SRQ-ID: 0883

Themenkreis	Elektronische Gesundheitskarte
Schlagwort	EF.TTN
zu Dokument / Datei	gemSpec_eGK_P2
Version	2.2.0
Bezug (Kap., Abschnitt, Tab., Abb.)	Kapitel 6.3, Abbildung 2

Stichwort: Darstellung der Objektstruktur für DF.HCA

Abbildung 2: Dateistruktur der Gesundheitsanwendung

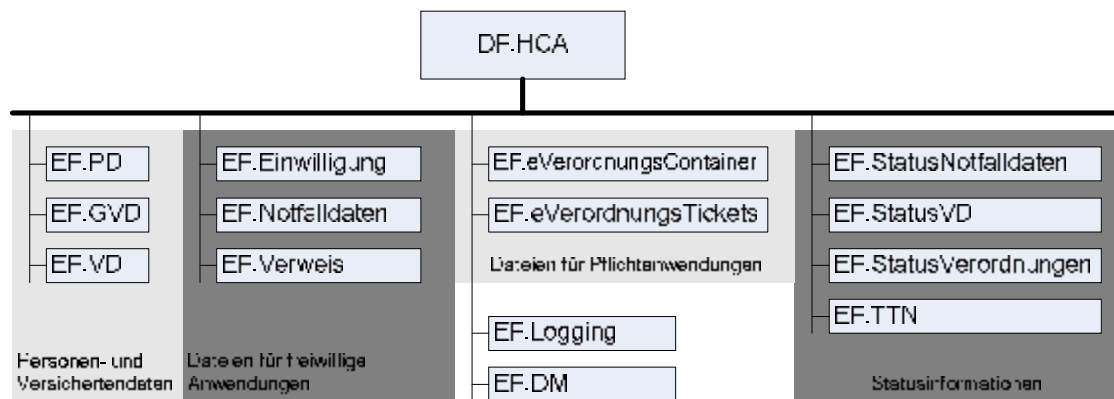
Ist die Einordnung von EF.TTN in der Abbildung 2: Objektstruktur der Gesundheitsanwendung nicht logisch falsch?

Ja, die Anmerkung ist richtig. Die Abbildung 2 wird entsprechend geändert:
